Datum: 07.11.2023

Planfeststellungsverfahren für das Vorhaben "S-Bahnlinie S4 (Ost) Hamburg - Bad Oldesloe, Planfeststellungsverfahren 3 - Landesgrenze Hansestadt Hamburg/Schleswig-Holstein bis einschließlich Ahrensburg - Gartenholz"/Einwendungen, Stellungnahmen und Hinweise der Stadt Ahrensburg

EINWENDUNGEN IM PLANFESTSTELLUNGSVERFAHREN – STADT AHRENSBURG

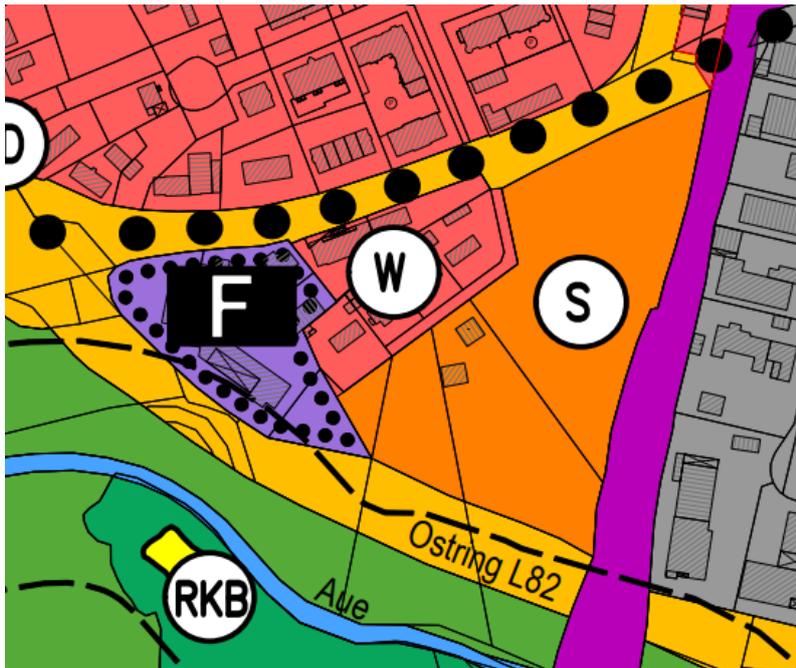
Östlich der Straße „Am Weinberg“ und westlich der geplanten S-Bahn-Linie (Bahn-km 306,0) ist ein 9.880 m² großes Verdunstungsbecken geplant. In der Vergangenheit fanden hierzu mehrere Gespräche mit den Entwässerungsbetrieben der Stadt Ahrensburg, der Stadt Ahrensburg und der DB AG statt (u.a. 2018). Im Ergebnis wurde im Konsens festgehalten, dass dieses Verdunstungsbecken nicht erforderlich ist und deshalb nicht errichtet werden soll (siehe hierzu Nachweis der **Anlage 2**).

Einwendung gegen das geplante Verdunstungsbecken existieren aufgrund anderweitiger städtischer Planungen. Die Bauleitplanung stellt eine pflichtige Selbstverwaltungsaufgabe dar. Entsprechend Art. 28 Abs. 2 S.1 GG i.V. mit 2 Abs. 1 BauGB liegt die Planungshoheit bei den Gemeinden. Für die hier betroffene Fläche existieren Planungen, die nicht mit der Errichtung eines Verdunstungsbeckens einhergehen.

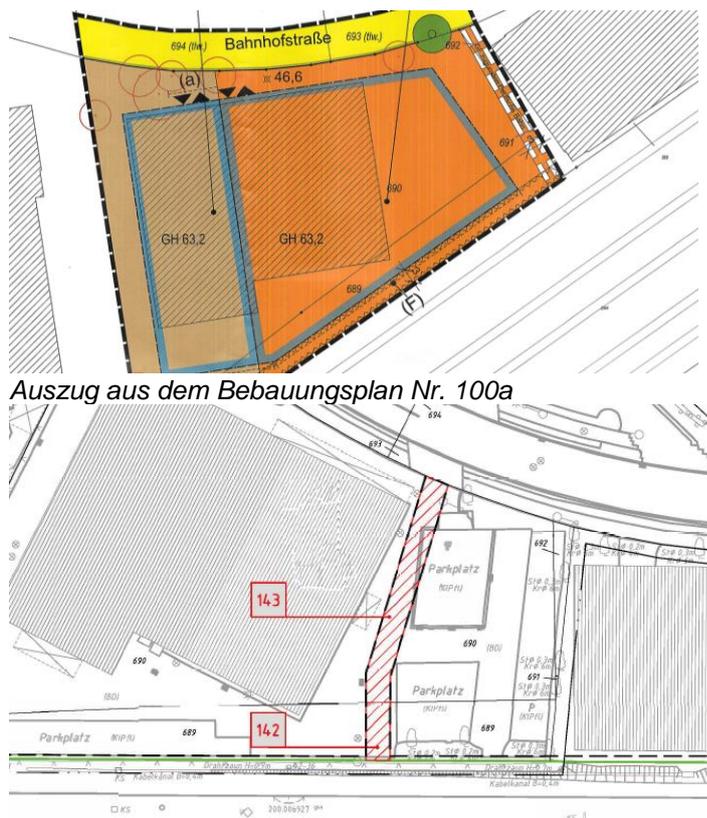
Gegen die Errichtung des Verdunstungsbeckens wird dementsprechend Einwendung erhoben und der Planung nicht zugestimmt.

Einwendungen:

Sofern sich aus entwässerungstechnischer Sicht keine neue Anforderlichkeit ergibt, kann auf das Verdunstungsbecken verzichtet werden. Stattdessen sollten, wie abgestimmt, die Wassermengen auf die vorhandenen Einleitungsstellen und eine kleinere zusätzliche Einleitungsstelle in das städtische Netz aufgeteilt und die Mehrmengen durch Rückhaltung in Stauraumkanälen nachgewiesen werden. Dadurch entstände für das öffentliche Netz rechnerisch keine hydraulische Mehrbelastung.

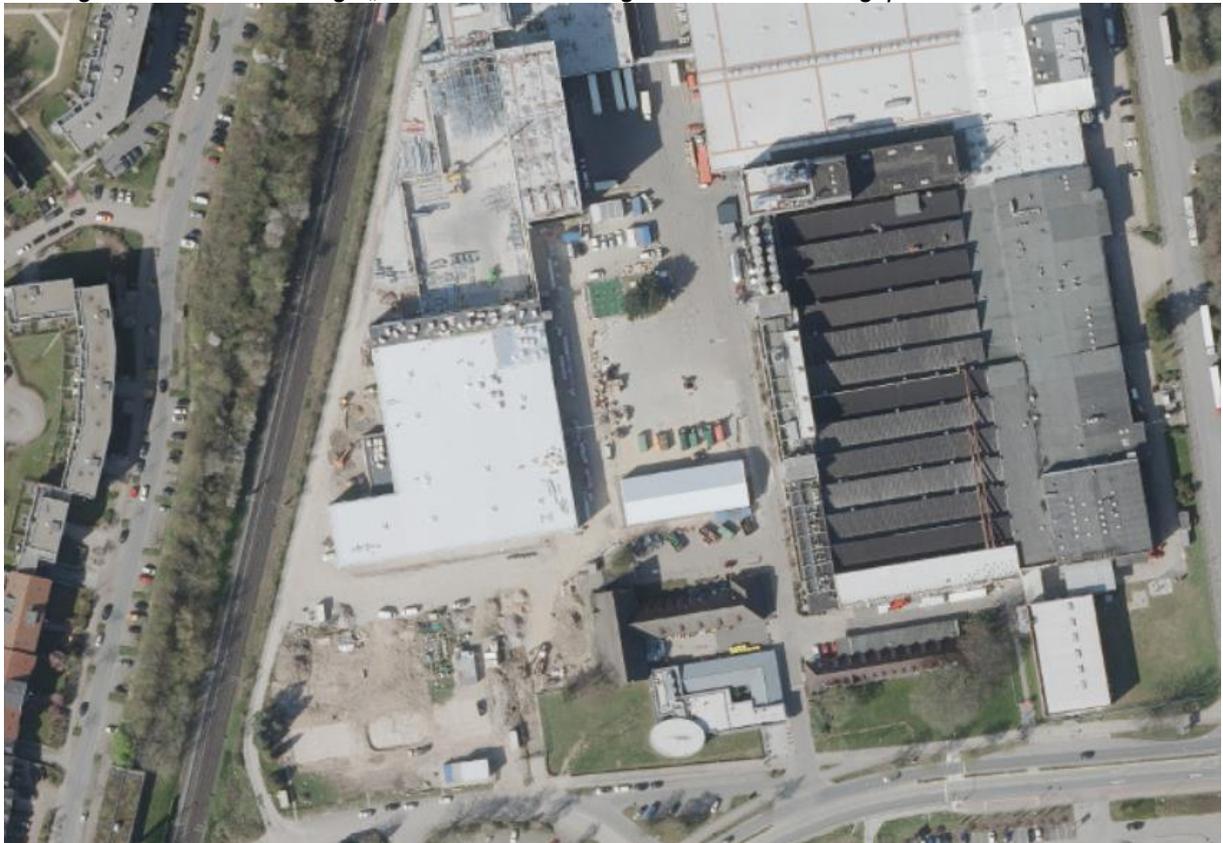
Auf der o.g. Fläche befinden sich zahlreiche Nebenanlagen. Dazu gehören u.a. zahlreiche Fahrradbügel und ein Kunstwerk. Sie betreffen somit das Eigentum der Stadt Ahrensburg.

Einwendungen:

Da die Fläche zeitweise in Anspruch genommen werden soll, sind diese Anlagen gegen Beschädigungen zu schützen. Der gegenwärtige Zustand ist nach Beendigung der Baumaßnahmen wiederherzustellen.

Lfd. Nr. 313	GE 5.11	Flurstück: 5001-027-0060
--------------	---------	--------------------------

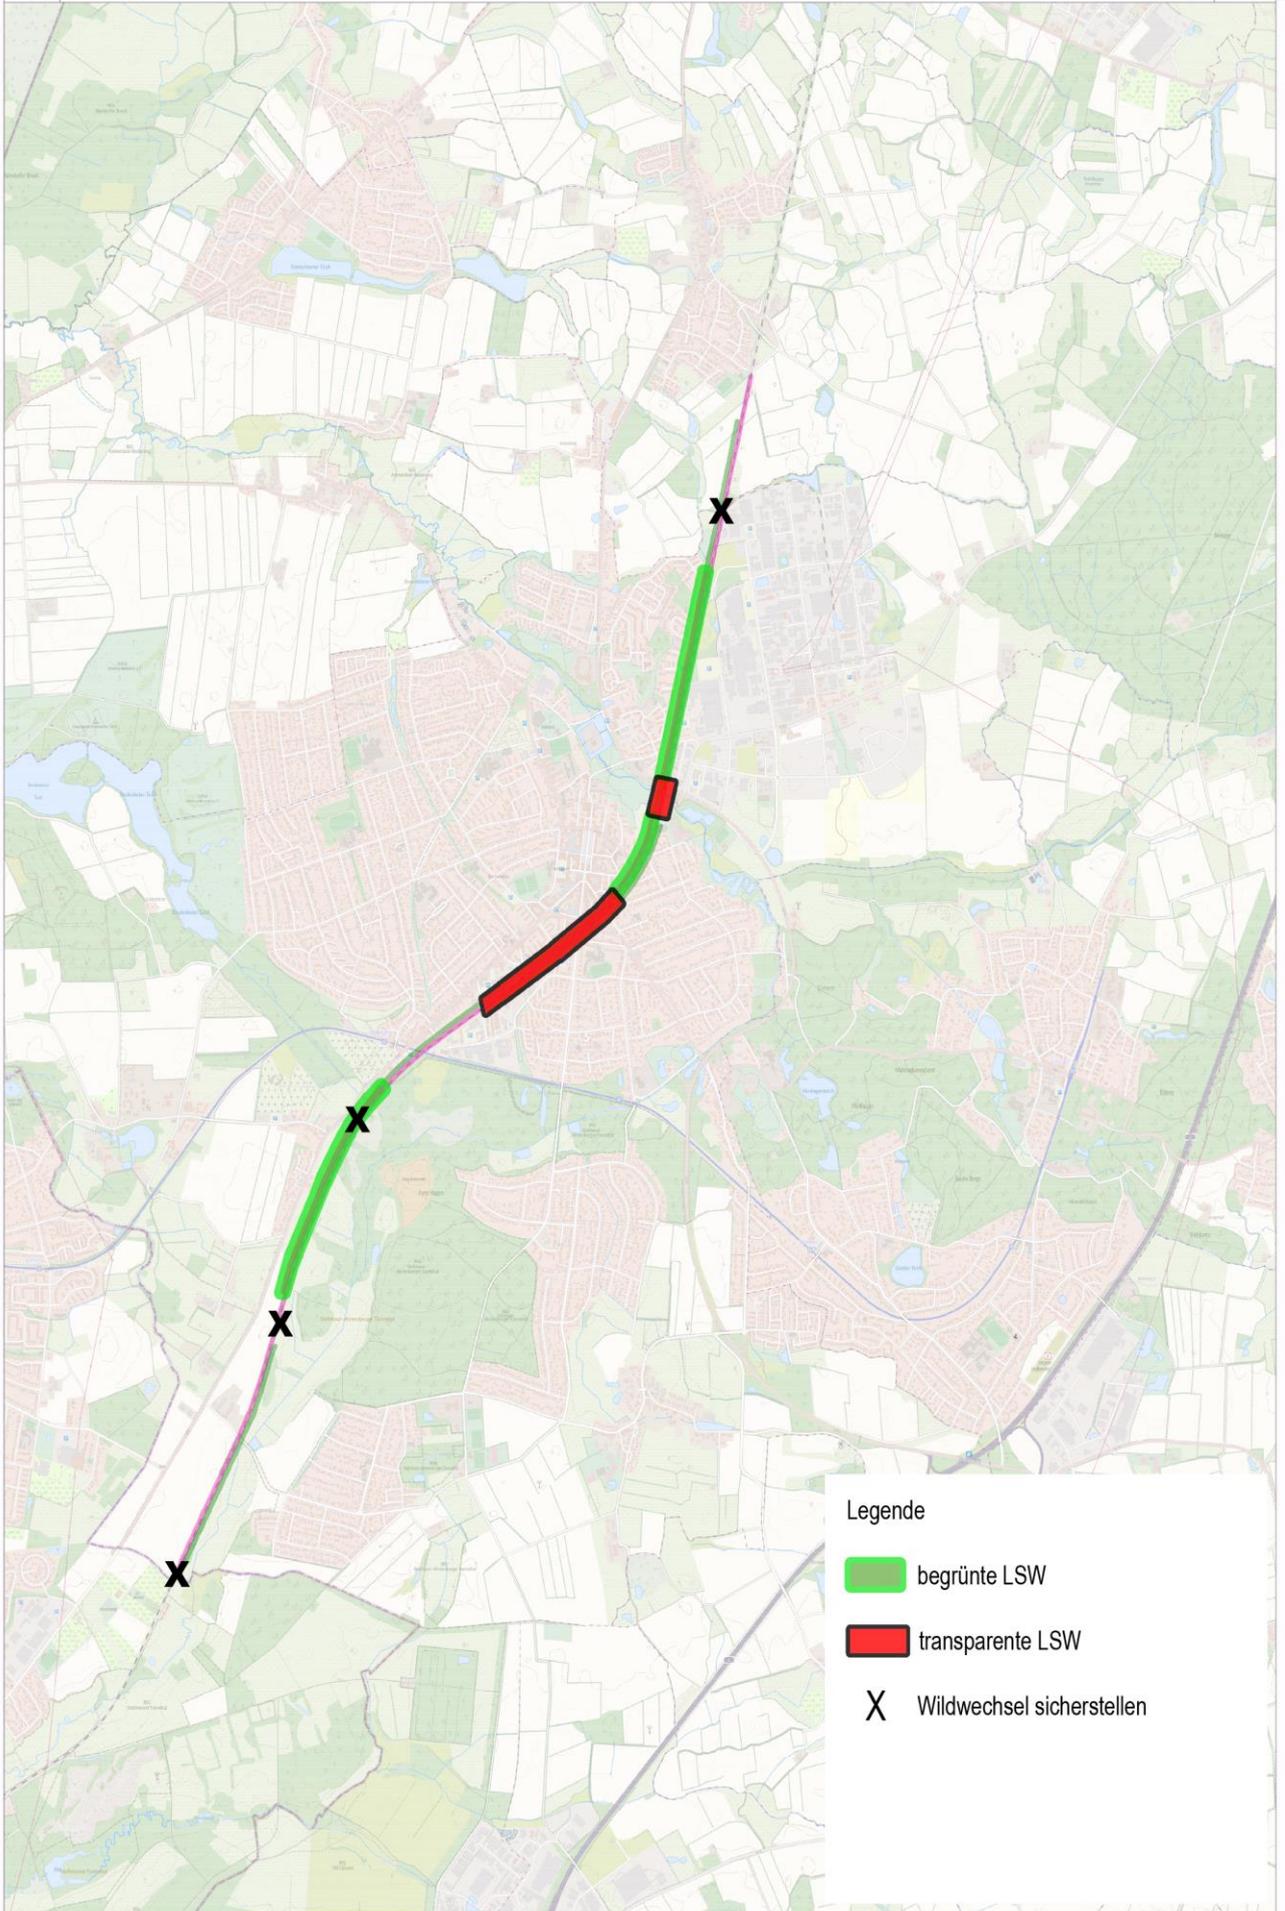
Vorhaben DB: DAE, Baustraße 847 (VG); kein Erwerb

Einwand

Dem Erwerb wird vorerst nicht zugestimmt.
